**ASUNTO: ALEGACIONES PROPUESTA DE PROYECTO DE PLAN  
HIDROLÓGICO 2022-2027.  
CICLO 2022-2027**

**A LA CONFEDERACIÓN HIDROGRÁFICA DEL SEGURA**

FIGURA 5. Zonas de flujo preferente de las ramblas de la Maraña y el Albuñón. Lomas de Rame no tiene afección de la rambla de la Maraña y apenas de la del Albuñón.

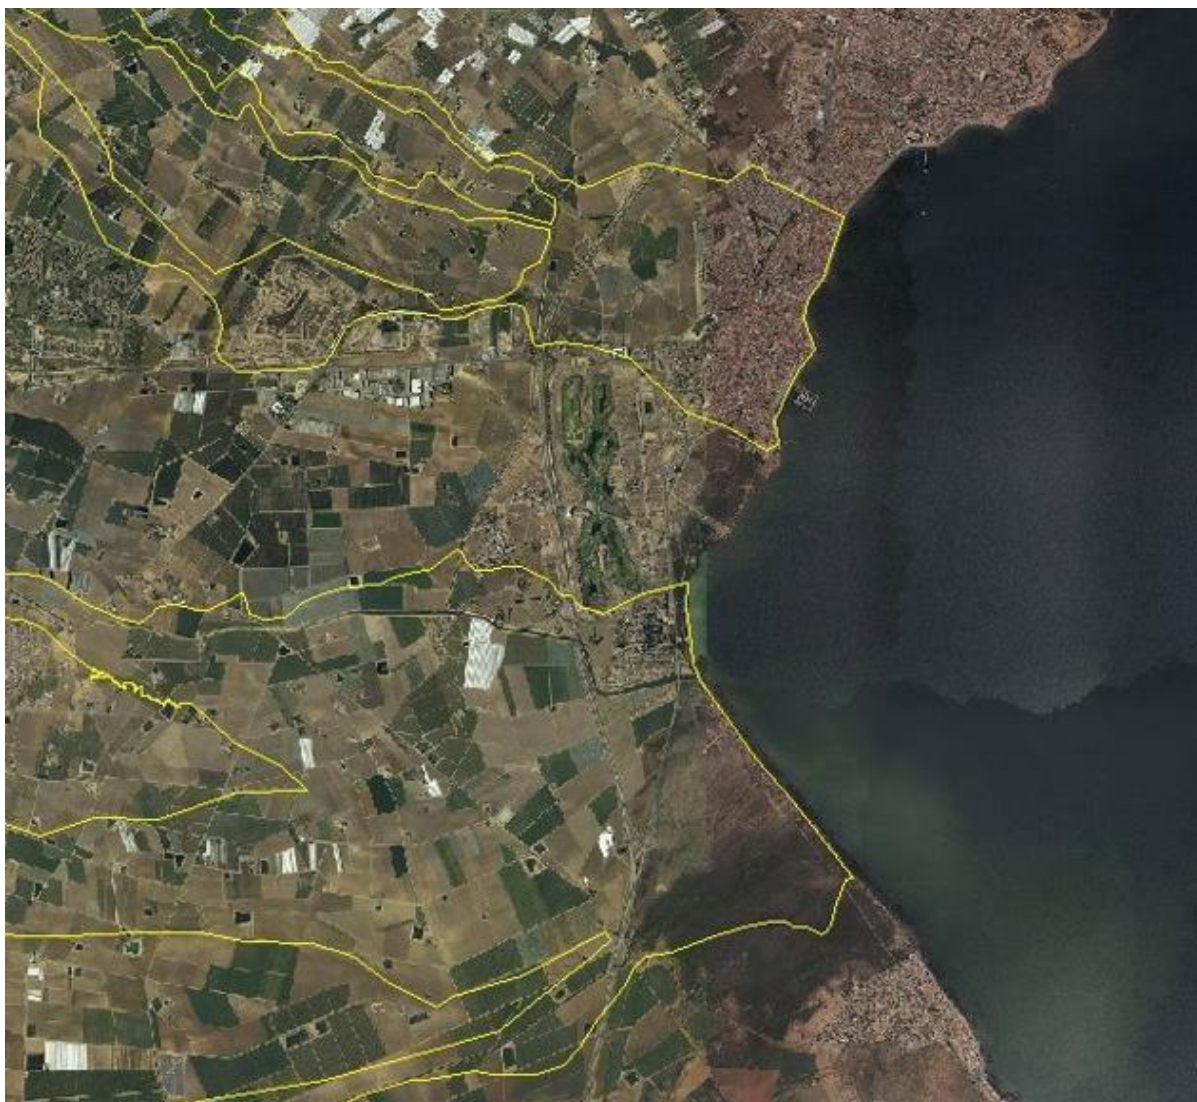
Esto ha hecho que la población de Las Lomas del Rame alarmada por las consecuencias que pudieran derivar de tales actuaciones se movilizan en contra de las mismas.
